RELATÓRIO DE FISCALIZAÇÃO

1 - RF AGENERSA/CASAN Nº 333/2025			RF - Emergencial () Programado (P) À Distância ()		
2 – Data da Fiscalização: 03/10/2025		3 – Empresa Fiscalizada: CEDAE		4 – CNPJ: 33.352.394/0001-04	
5 – Endereço da Fiscalização: Rua Sílvio Geraldo França s/n		6 – Bairro: Jamapará		7 – Município: Sapucaia	
8 – OBJETIVO DA FISCALIZAÇÃO: Verificar as condições de operação e manutenção da unidade.					
9 – PERÍODO DA FISCALIZAÇÃO: (03/10/2025 e 10h30).					
10 – DESCRIÇÃO DOS FATOS RELEVANTES NA FISCALIZAÇÃO: No dia 03 de outubro de 2025, a equipe de fiscalização da AGENERSA realizou Vistoria Anual Programada no Reservatório do Barão, em cumprimento ao disposto no artigo 2º da Deliberação AGENERSA nº 4216/2021, referente ao processo SEI-480002/000800/2025. Durante a vistoria, os técnicos da AGENERSA foram acompanhados pelo Sr. Wanderson Dias.

Foto 1: Acesso ao reservatório – escada inadequada.

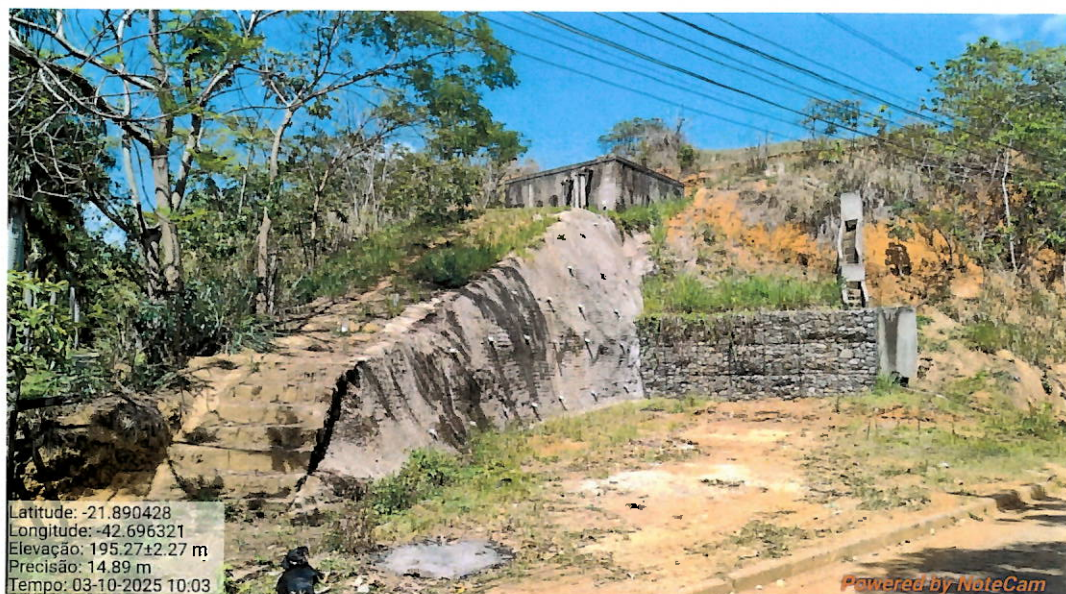
Foto 2: Vista frontal – ausência de cerceamento adequado, ausência de identificação da unidade, ausência de escada com gaiola, ausência de medidor de nível, ausência de guarda-corpo e ausência de SPDA.

- a) Providenciar adequação de escada de acesso, proteção da unidade (cercamento ou muro), escada com gaiola, reparo de infiltrações nas paredes do reservatório, medidor de nível, guarda-corpos na parte superior do reservatório, sistema de proteção contra descargas atmosféricas (SPDA) e tampa de inspeção estanque.
